Keuringsverslag van een elektrische laagspanning- en zeer lage spanningsinstallatie

NIET CONFORM

Datum keuring: 03/06/2025

Straatnaam Anna Casteleinstraat
Huisnummer 24
Busnummer
Postcode 8340
Gemeente DAMME
Land België

GRONDPLAN WONING DHR EN MEVR VANDEBOURRY

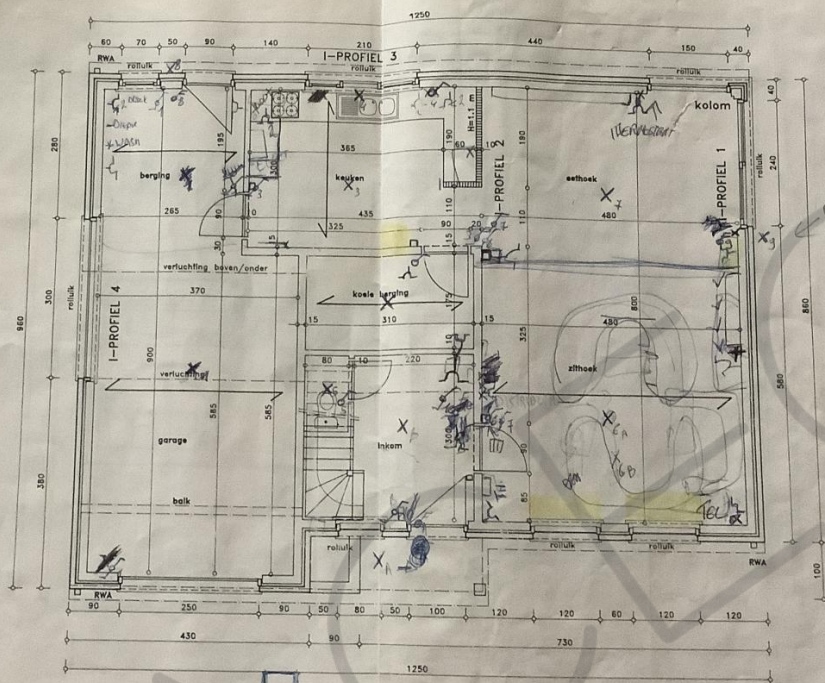
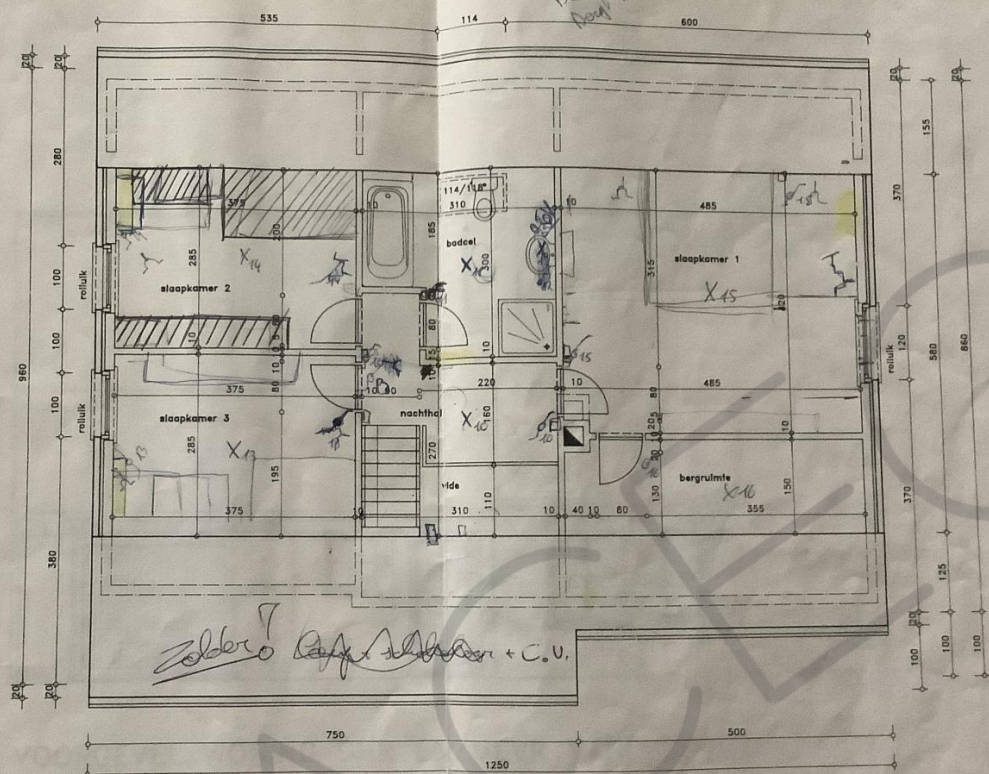
- I1.01 Eëndraadschema van de installatie is niet aanwezig. (Boek 1 Afdeling 2.12 - 2.13 en 3.1.2 en 9.1.2)
- I1.04 Situatieschema van de installatie komt niet overeen met de werkelijkheid. (Boek 1 Afdeling 2.12 - 2.13 en 3.1.2 en 9.1.2)
- I5.14 De nominale spanning dient duidelijk vermeld te worden op een oordeelkundig gekozen plaats. (Boek 1 Onderafdeling 3.1.3.3.)
- I8.08 De geleiders van het type VOB moeten in daarvoor bestemde buizen, kabelgoten geïnstalleerd worden. (Boek 1 Onderafdeling 5.2.9.3. en 5.2.9.6.)
- N3 Het is niet uitgesloten dat bij een nacontrole bijkomende inbreuken worden vastgesteld bij voorleggen schema's.
